2023年8月22日
アドバンテック株式会社

PICMG1.3対応スロットシングルボードコンピュータボード PCE-5133

搭載LANコントローラ変更のお知らせ

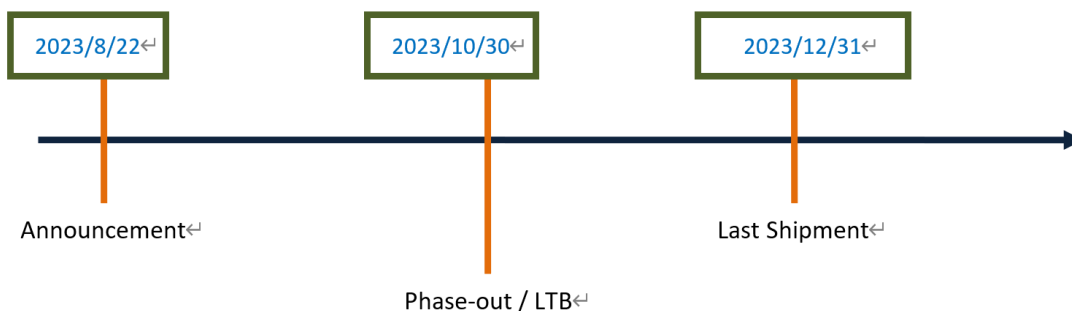
この度、発熱低減、及び消費電力低減のため、PICMG1.3対応スロットシングルボードコンピュータボード PCE-5133に搭載しているLANコントローラの変更、及び第13世代プロセッサに対応するため、BIOSが変更となります。

- ・ LANコントローラがインテルI225-LMからI226-LMに変更され、熱制御の改善と消費電力が低減されます。
- ・ インテル第13世代CPUへの対応。新しいBIOSがPCE-5133G2-00A2に適用され、インテル第12世代、及び第13世代の両方のCPUをサポートします。

End of Life Product	Suggest Replacement Product	Sample Available Date
PCE-5133G2-00A1	PCE-5133G2-00A2	Sep, 2023
